## Statens vegvesen

Vår referanse:  
2014/056803-019

Vår dato:  
26.11.2014

### **Klage på vedtak av 12. september 2014 vedrørende førehandstilsegn med krav til å utbetre eksisterende avkjørsle til parsell av gnr. 59 bnr. 1, Otterå i Austevoll kommune.**

Forslag til avkjørsle

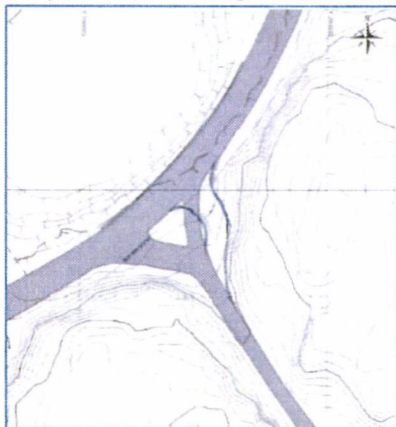
Me vil helst bruka avkøyrsla som den er, men har eit alternativ til utbetring. Dette er utforma i samarbeid med kommunen, SKL nett og Hvidevoll maskin AS. Vegvesenet har og vare med på synfaring og sett dette. I forslaget får ein inn vegvesenet sine krav dei første 5 meter medan

1. Bruka avkjørsla vidare som den er i dag for opp til 2 nye bustadtomter.
2. Eller: Godkjenner forslag til omarbeiding av avkjørsla som vist på kartskisse. Entreprenør Hvidevoll maskin AS har bekrefta at dette kan utførast, og SKL vil akseptera ei slik løysing (avkjørsle sør stengt, men kan opnast for SKL).»

- Behalde begge avkjørslepunkta
- Stengje det sørlege avkjørslepunktet med flyttbar stein, som SKL nett kan flytte når dei treng tilkomst med større kjøretøy.
- Utbetre det nordlege avkjørslepunktet noko. Utbetringa inneber at:
  - avkjørsla vert dimensjonert for personbil når det gjeld svingradius og breidde
  - krav til frisikt vert tilfredsstilt
  - krav til helling vert tilfredsstilt dei første 5 metrane i avkjørsla. Dei neste 30 metrane er stigningsforholdet 1:6 mot minimumskravet på 1:8.

Statens vegvesen ser i hovudsak to problemstillingar ved klagar si føreslegne løysing:

- Det er knytt ukklarheiter til korleis det i praksis vil fungere når kraftlaget skal nytte det sørlege avkjørslepunktet dersom det er stengd.
- Tilkomstvegen tilfredsstillar ikkje stigningskrava og vil etter vår vurdering opplevast svært bratt og vere uoversiktleg. Skissa i vedlegg 16 synleggjer forskjellane mellom føreslegne stigningsforhold og krav til stigningsforhold. Statens vegvesen meiner at trafikktryggleiken ikkje er ivaretatt godt nok i føreslegne løysing. Sjølv om stigningskrava er tilfredsstillt dei første 5 metrane er fråviket så stort dei neste 30 metrane at vurderingane blir dei same som i punkt 1 over.

Vi har vurdert klaga og finn ikkje å kunne ta ho til følgje. Saka vert sendt over til dykk som klageinstans.
